「燃料デブリ取り出し工法評価小委員会」
報告書

令和6年3月7日

原子力損害賠償・廃炉等支援機構
燃料デブリ取り出し工法評価小委員会

図1. 気中工法 取り出し・移送・保管の全体プロセスフロー

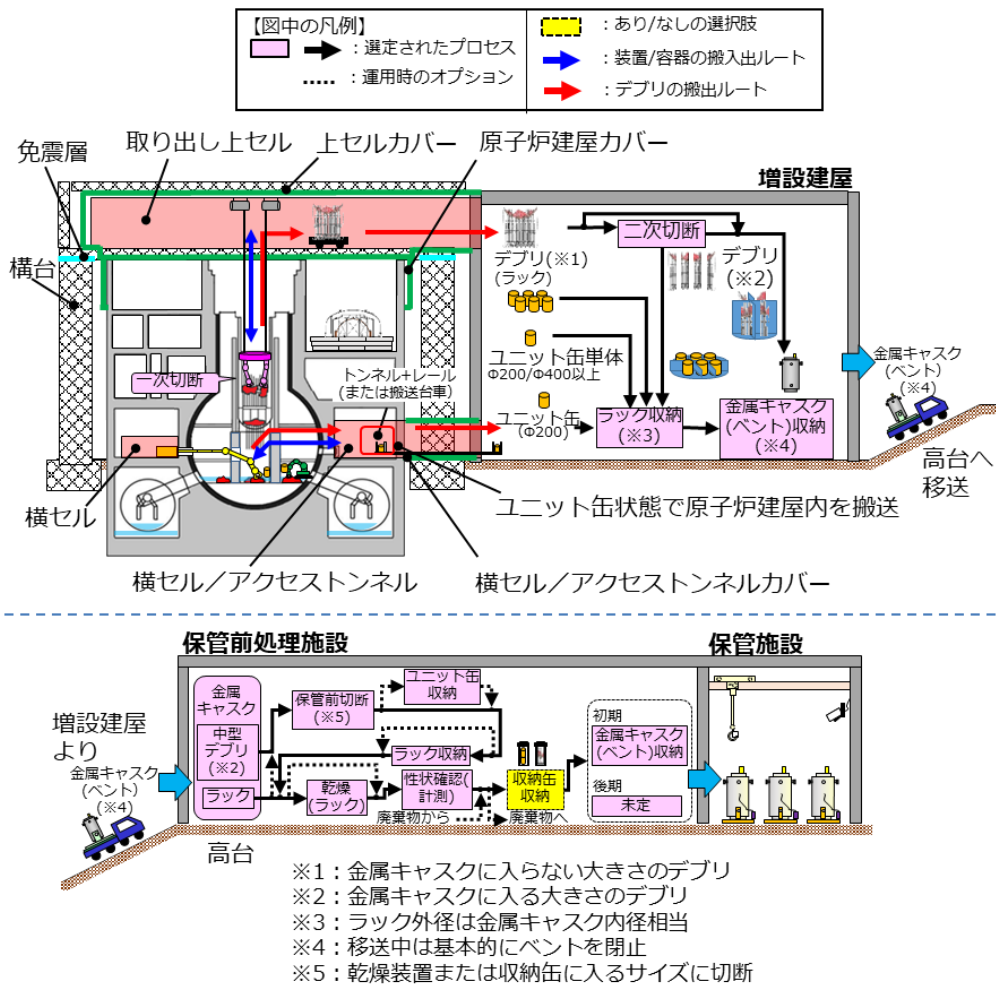
- ・現場が高線量であるため、他工法と比較して多種多様の遠隔操作装置が必要であり、開発・設計・検証に長い期間を要する上に、現場投入後に設計変更を余儀なくされる可能性もある。遠隔操作装置のレスキューに相当な時間が掛かることを考えると、高線量環境下での復旧方法又はセル内を高線量環境にさせない方法の検討も必要である。
- ・高線量の燃料デブリと廃棄物を上から取り出すため、オペフロに高重量のセル、取り出し機器の設置が必要となり、これらを支持し十分な耐震性を確保するための構台の規模が大きくなる。

図 2. 冠水工法の取り出しプロセスフロー

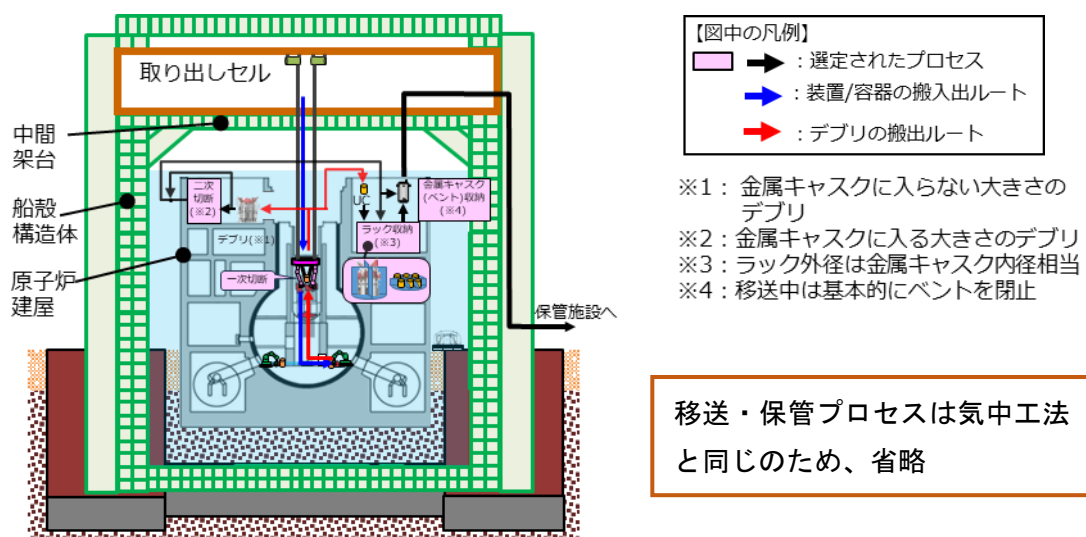
- ・建屋の下部地盤での船殻構造体構築における現場施工性（施工中における地震時の地盤安定性、施工時の地下水対策、大規模な船殻構造体製作の品質保証等）の検証と安定化設備のタービン建屋以外の移設先の確保等が必要である。
- ・大量の保有水の管理（水質管理・漏洩防止・腐食対策等）に加えて、入念な臨界管理が必要である。
- ・船殻構造体の設備規模が膨大である。
- ・準備工事期間が最も長く、燃料デブリ取り出し作業の開始時期が最も遅い。

冠水工法は、水遮蔽の効果により、現場の高線量に伴う様々な問題を解決し得る期待があるものの、設備や工事規模が大きく、取り出し開始時期が最も遅いこと、事業としての非可逆性が高いこと、船殻構造体の現場施工性に不確かさがあること、大量の水を扱う困難さ等の問題があり、本格的に着手すべき工法として現時点で選択することは困難と考える。一方、高線量物質を水中で扱うことのメリットは大きく、気中工法では困難な箇所の取り出しが容易になる可能性や作業効率を考慮すると、将来、気中工法から水遮蔽の機能を活用できる工法に移行する可能性も否定できない。このため、水遮蔽の機能を活用できる工法について、原子炉建屋下部を含む近傍の地盤を調査するなど、併行して検討を進めるべきである。

図 3. 気中工法オプション（充填固化工法）の概要

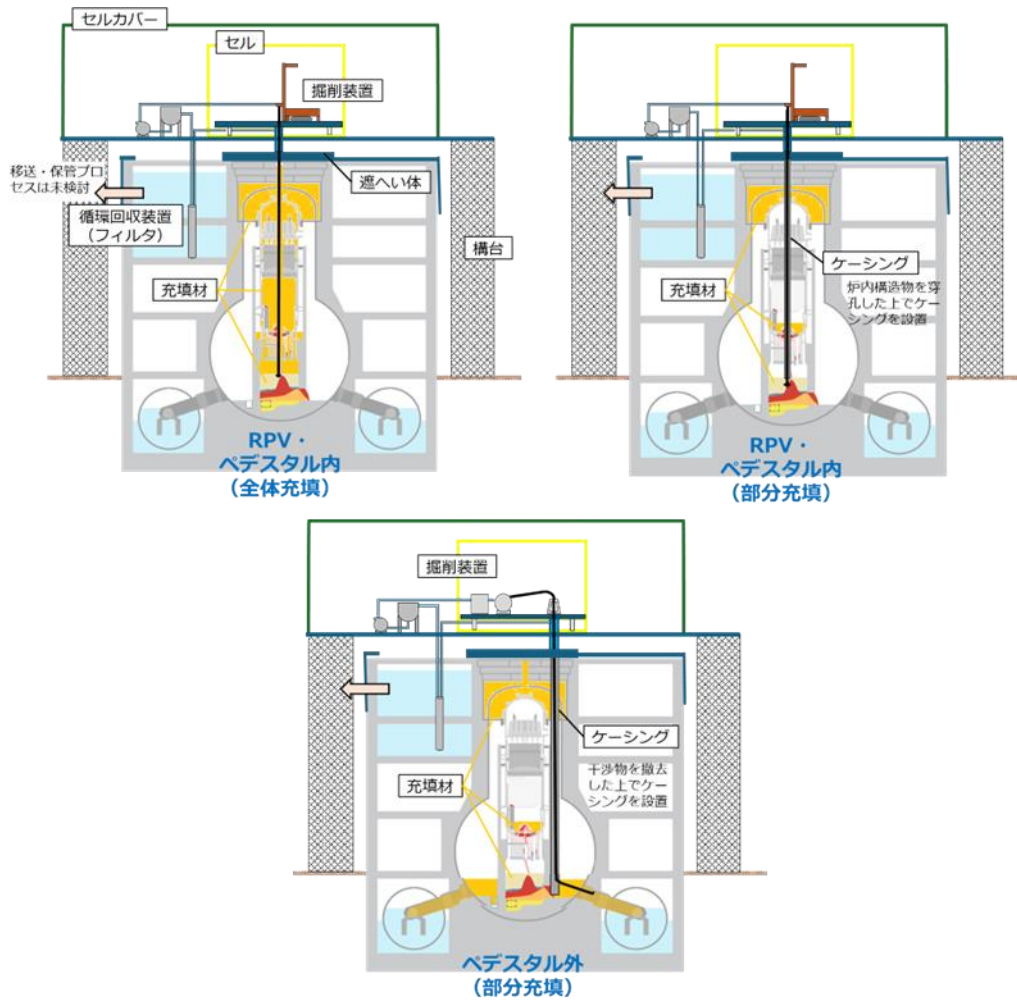
- ・充填材の選定（流動性・硬化時間調整性・固化後の機械的物性・熱伝導性・化学的安定性・放射線による劣化性等）、充填方法、充填状態の確認方法の確立が必要。
- ・掘削対象物に応じた先端ビット等の選定、検証が必要。
- ・充填範囲に応じて廃棄物発生量が増大する。また、スラッジ状で回収する場合には、その取扱いに注意が必要。

気中工法オプションは、設備全体の規模が小さく装置がシンプルであり、また充填固化することにより燃料デブリを一旦安定化できる効果に期待できる。しかしながら、この期待を満たすような充填材の選定が完了していないこと、必要な箇所を充填固化させる充填材注入の技術検討が未成熟であること、固化部分の掘削や回収物の扱いに関わる設計検討が不足していること等、技術的な検討が不足していることが否定できない。また、工事シーケンスや回収作業の全体像を明らかにする必要がある、現時点でこの工法単独での成立性について判断することは時期尚早である。気中工法オプションの基本的成立性を確認するための設計検討と研究開発を通じて、充填材の選定や回収方法等について見通しが得られれば、気中工法オプションばかりでなく、充填固化の機能を活用した気中工法の発展が期待される。今後は、気中工法オプションの機能を適用して、気中工法と合わせた取り出しシナリオを想定すべきである。
